## 改善箇所説明図

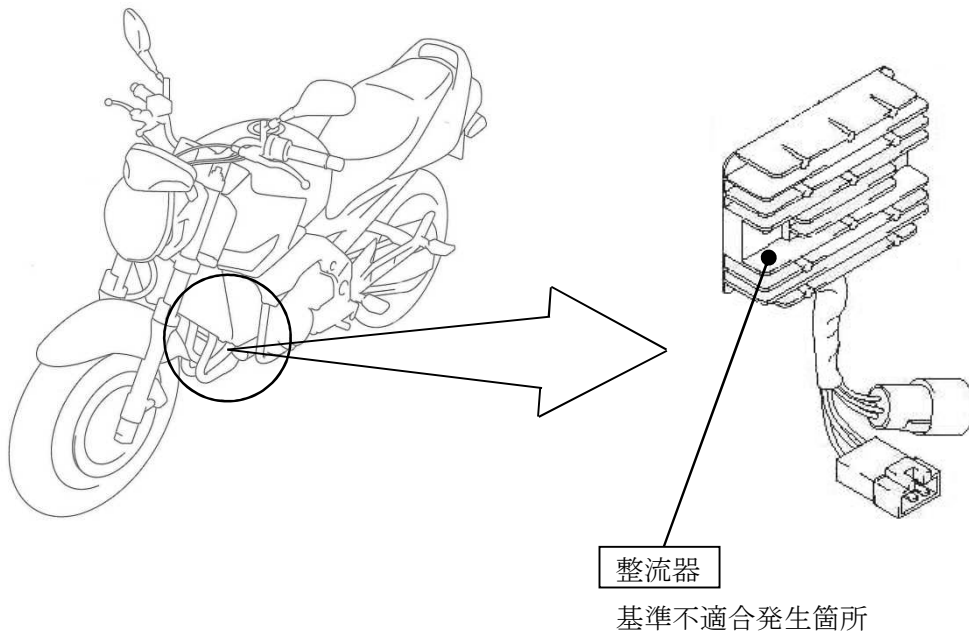
整流器において、パワーモジュール（電力用複合素子）製造時の吸湿管理が不適切なため、長時間のアイドリング後にエンジンを高回転で持続した場合、冷却フィン付きケースとパワーモジュールの接着が剥がれ、パワーモジュール内部の整流素子の温度が、耐熱温度以上に上昇し、発電電流の制御ができなくなるものがある。そのため、そのまま使用を続けると、バッテリーが充電不足となり、最悪の場合、走行中にエンジンが停止して再始動できなくなるおそれがある。

全車両、整流器を対策品と交換する。

注：  は交換部品を示す。

識別：車台番号の打刻近傍に白色のシールを貼付する。
